大型バスのクラッチ液配管のリコールについて

リコール届出番号1924

平成19年8月6日、日産ディーゼル工業株式会社は下記のリコールを国土交通大臣に届け出しました。

改善箇所説明図

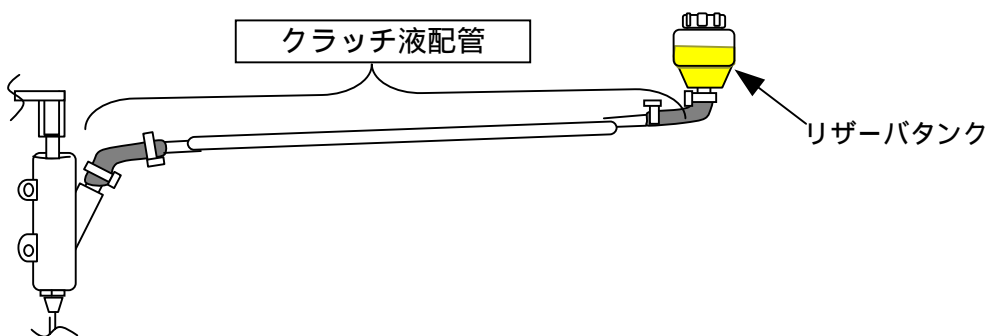
クラッチ液を蓄えるリザーバタンクの配管の構造が不適切なため、クラッチ液交換の際、当該配管内に空気が残留するものがある。そのため、そのまま使用を続けると、クラッチ液の圧力配管内に空気が混入し、クラッチの切れ不良となり、最悪の場合、変速操作ができなくなるおそれがある。

全車両、クラッチ液のリザーバタンクの配管を対策品と交換する。

注：□内は、交換部品を示す。

識別：リザーバタンク部に、白色ペイントを塗布する。
